中型トラック 制動装置(ナイロンチューブ)のリコールについて

(届出日:令和7年7月10日、作業開始日:令和7年7月11日)

リコール番号 5686

改善箇所説明図

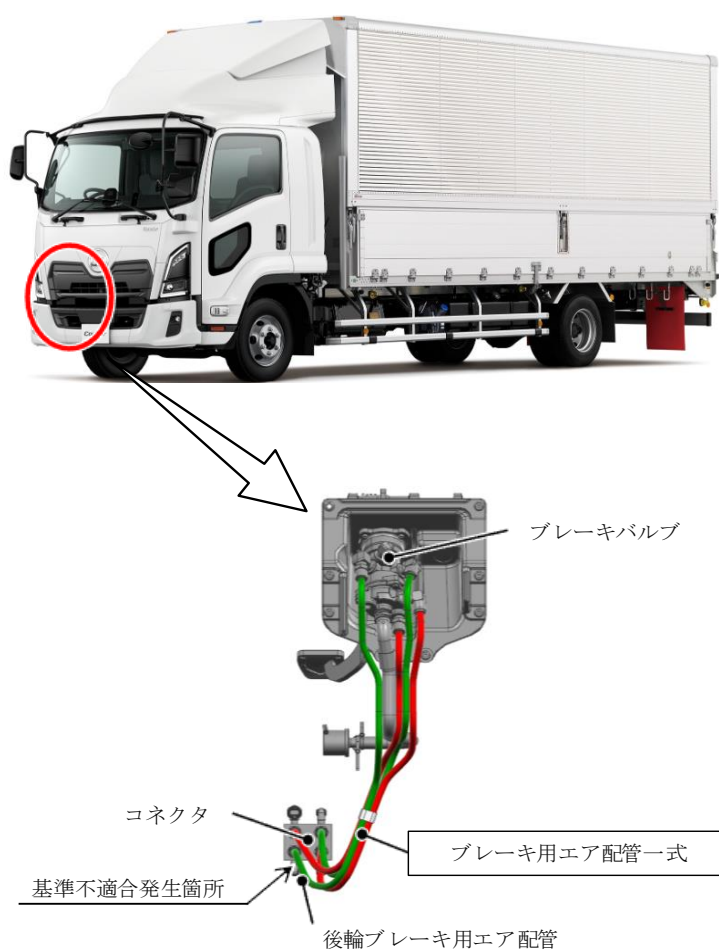
制動装置において、ブレーキバルブとコネクタの搭載位置が左右にオフセットしていることに加え、後輪ブレーキ用エア配管（ナイロンチューブ）の形状が不適切なため、キャブの揺動によりナイロンチューブがコネクタから抜けることがある。そのため、後輪ブレーキへのエアの供給が絶たれ、後輪ブレーキが効かなくなるおそれがある。

全車両、ブレーキ用エア配管一式を対策品に交換する。

識別：助手席側ドア開口部のドアストライカ右下に、識別シール（赤色）を貼付する。
